TILLAGA AÐ BREYTINGU Á HLUTA DEILISKIPULAGS HNOÐRAHOLT NORDUR

TILLAGA AÐ BREYTTU DEILISKIPULAGI

Hnoðraholt
Reitir F1 og F2

Tillaða að breytingu á deiliskipulagi

Snið A-A eftir breytingu

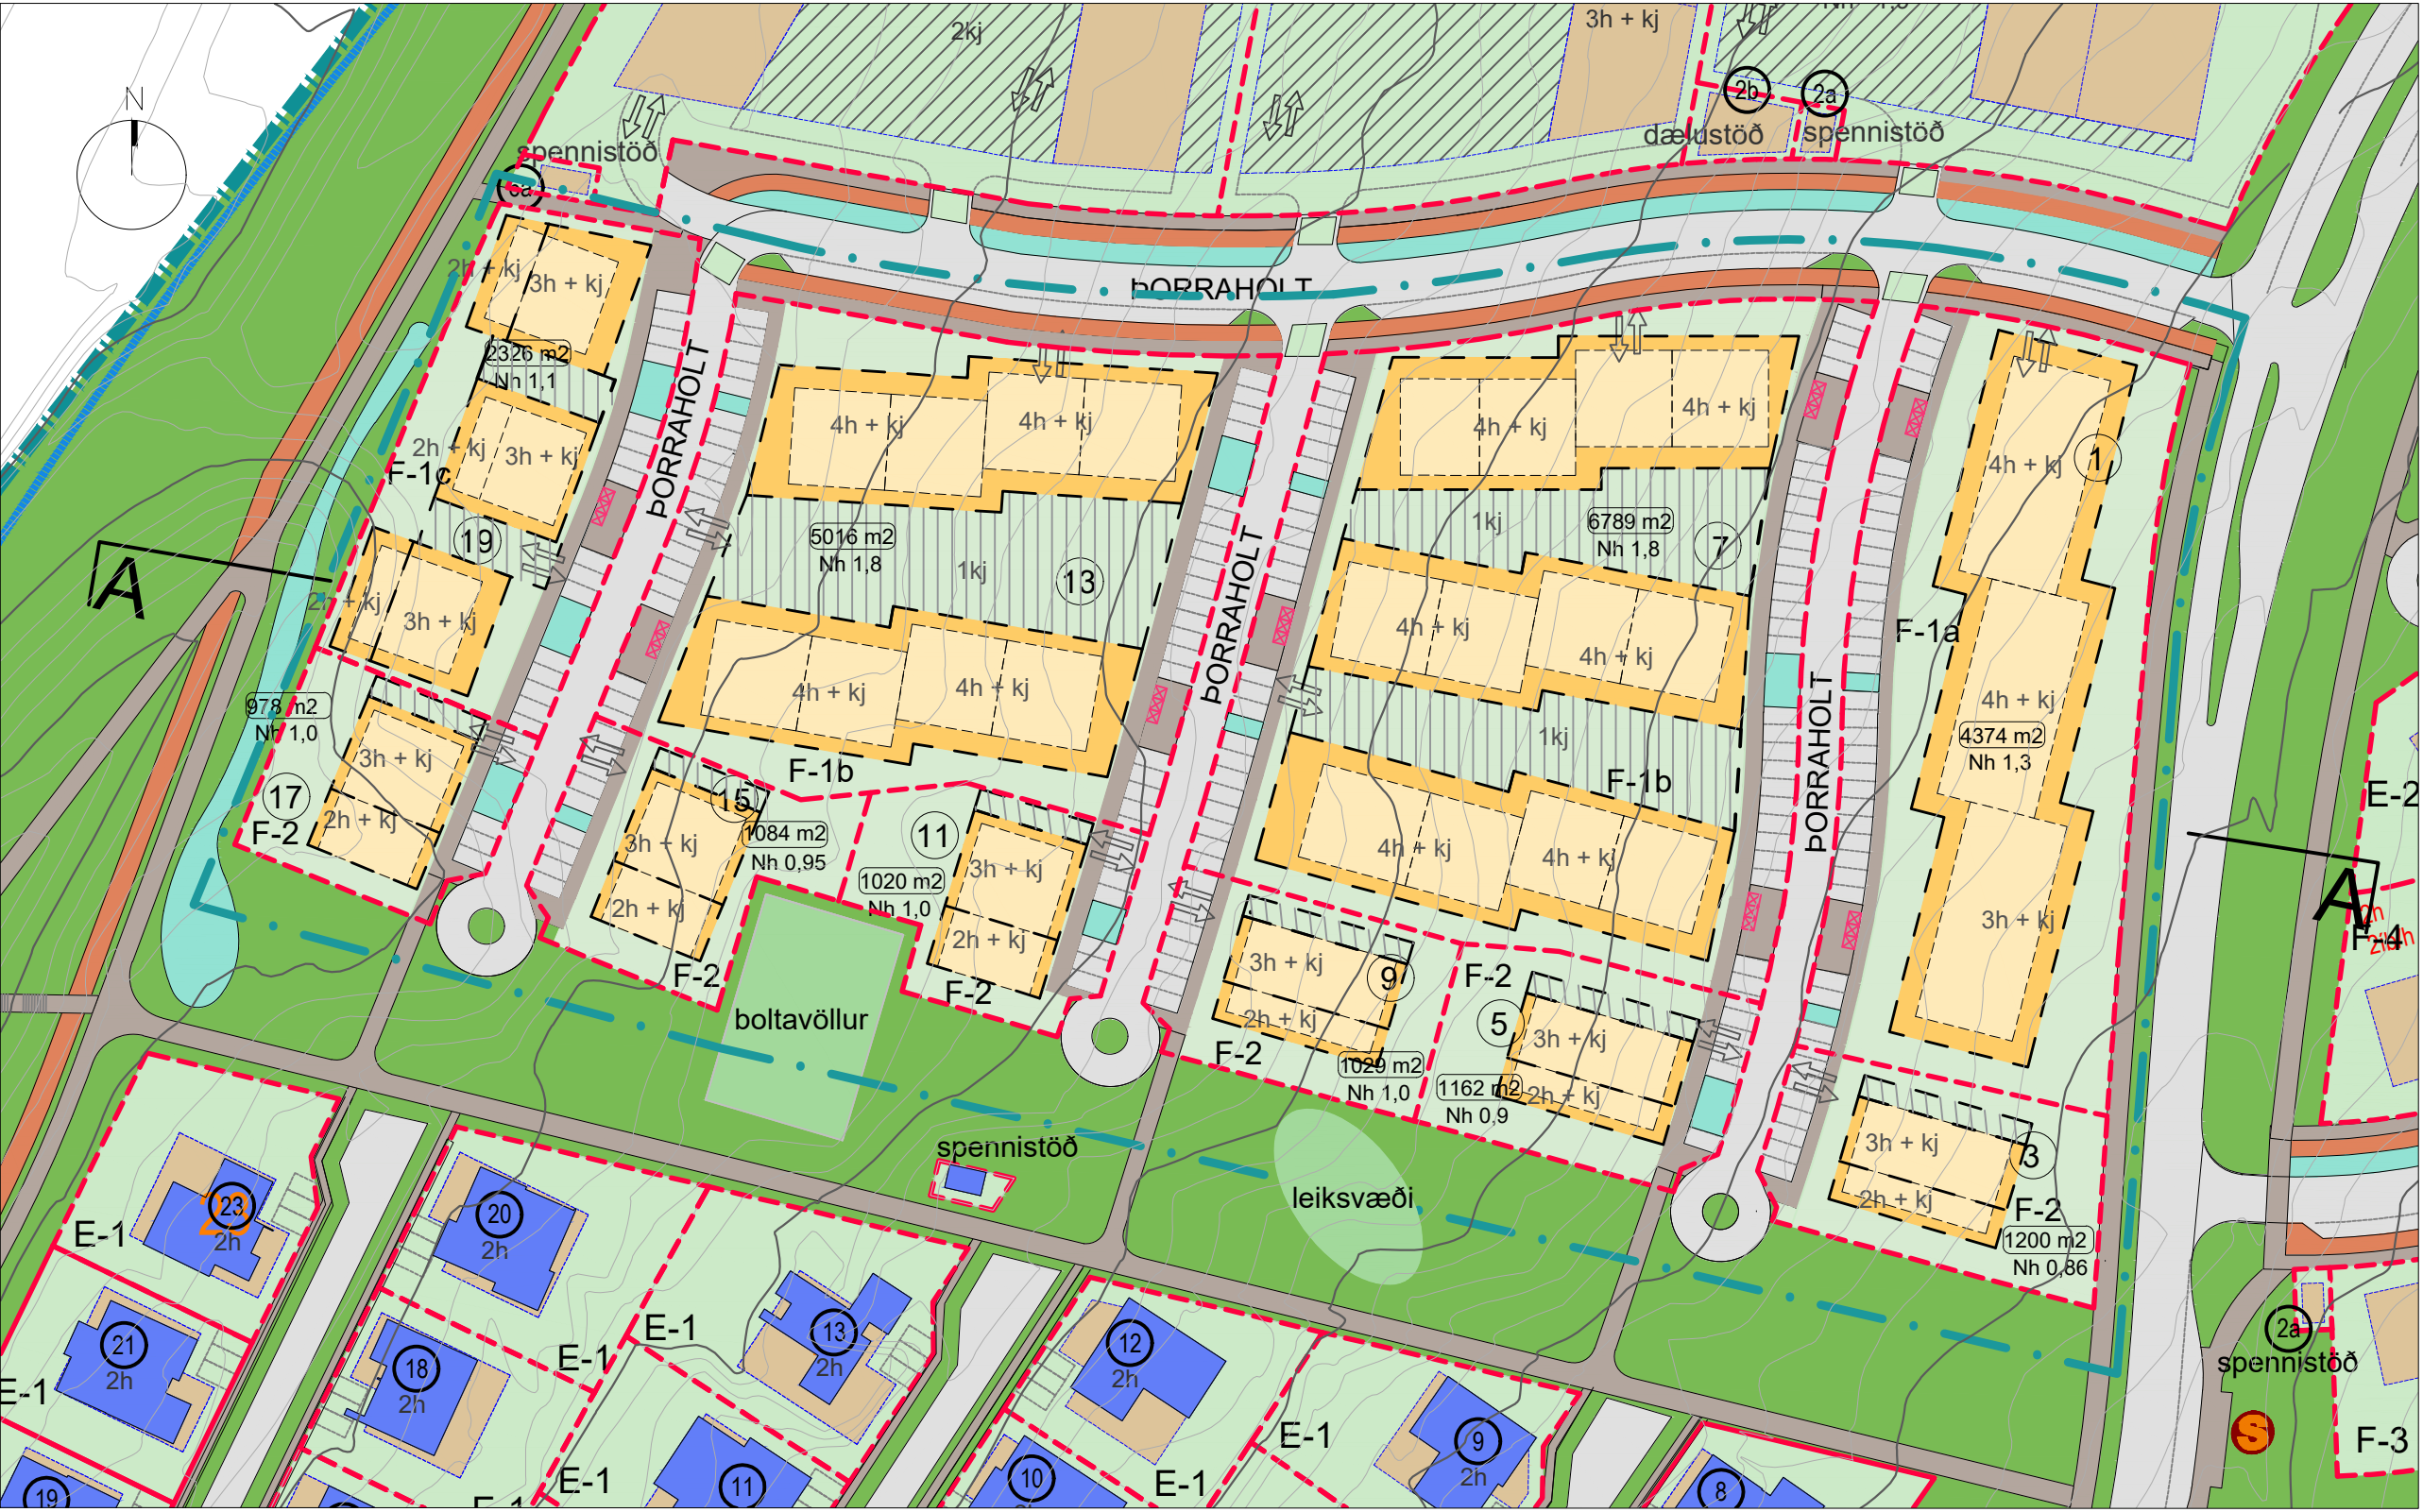
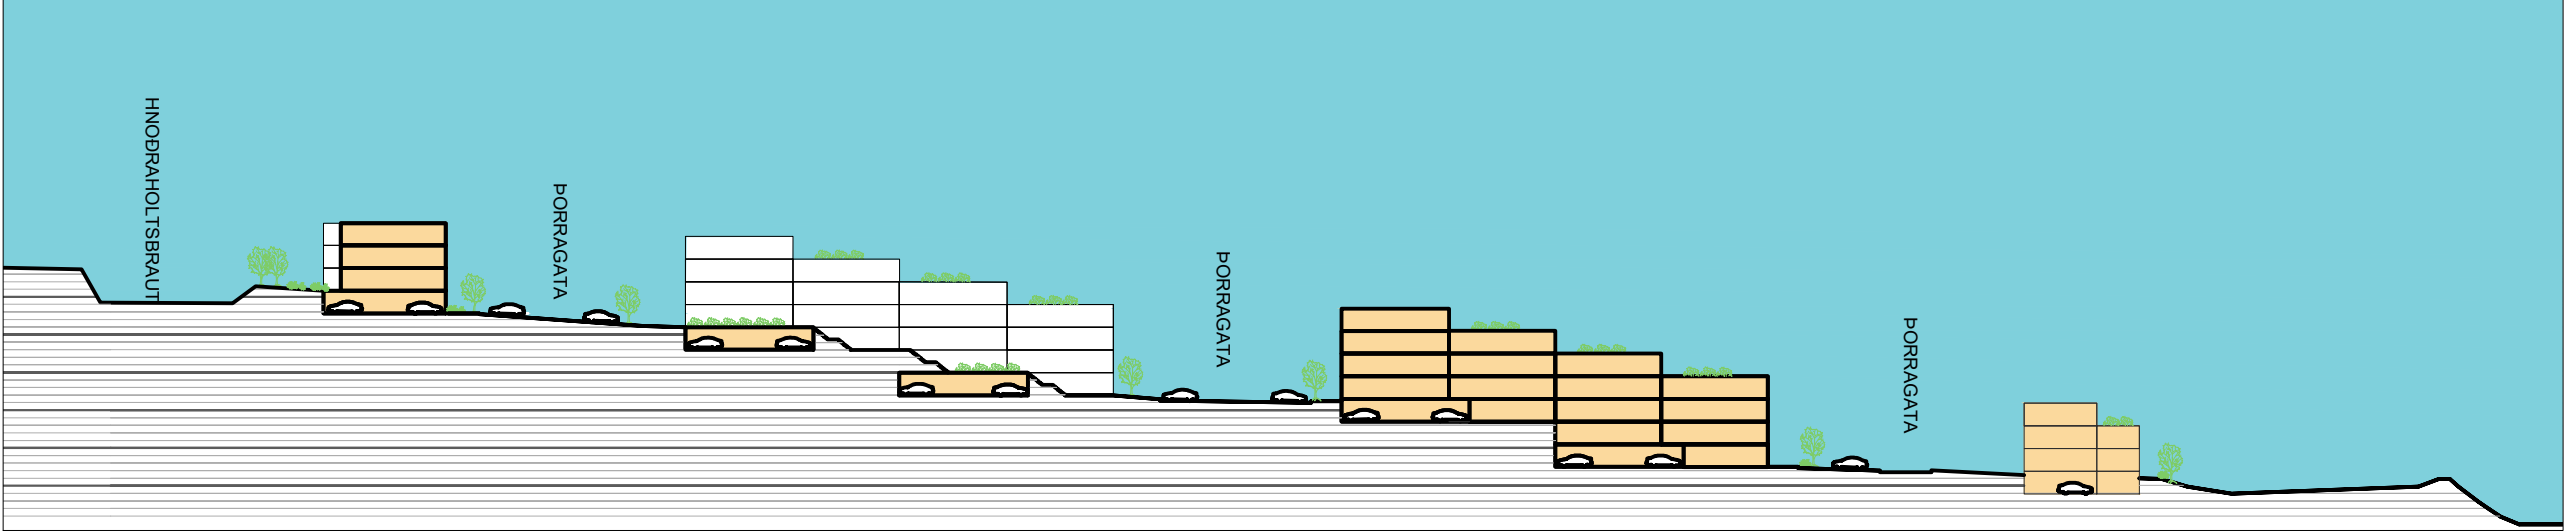
Um er að ræða breytingar sem ná einungis til eftirfarandi lóða; Þorraholt 1,3,5,7,9,11,13,15,17 og 19 á svæðum F1 og F2. Í gildandi deiliskipulagi er gert ráð fyrir randbyggð með inngörðum sem opnast til suðurs en tillaga að breytingu gerir ráð fyrir smágerðari byggð / uppbrót í byggð með blöndu af stangahúsum og punkthúsum sem aðlagast / trappast niður með landinu.

- Lóðamörk breytast
- Byggingareitum allra lóða er breytt
- Byggingarmagn færist til milli lóða (sbr. skilmálatafla eftir breytingu)
- Falið er frá ákvæðum um lóðrétt uppbrót í útlitum og klæðningum húshliða.
- Falið er frá kröfu um mismunandi þakanta og þakhalla.
- Reit F1 er skipt upp í F1a, F1b og F1c
- Sérákvæði fyrir reiti breytast

F1a (Skilmálar eiga við lóð Þorraholt 1)
Byggingar skulu ekki vera breiðari en 15 metrar.
A.m.k. tvær tilfærslur skulu vera á byggingunni og skal skórur vera 2-5 metrar. Heimilt að skipta byggingunni upp í 3 minni byggingar og eru tilfærslur þá óþarfar.
Svalagangar eru heimilir.

Byggingar skulu ekki vera breiðari en 15 metrar.
A.m.k. ein tilfærsla skal vera á hverri byggingu og skal skórur vera 2-5 metrar.
Fjarlægð milli bygginga á lóð skal vera a.m.k. 12 metrar.

F1c (Skilmálar eiga við lóð Þorraholt 19)
Byggingar skulu ekki vera breiðari en 15 metrar.
Efsta hæð skal vera inndregin eins og byggingareitir uppdráttar sýna.
Fjarlægð milli bygginga á lóð skal vera a.m.k. 8 metrar.

F2 (Skilmálar eiga við lóðir Þorraholt 3,5,9,11,15 og 17)
Byggingar skulu ekki vera breiðari en 15 metrar.
Efsta hæð skal vera inndregin eins og byggingareitir uppdráttar sýna.
Heimilt er að hafa bilastæði í kjallara.
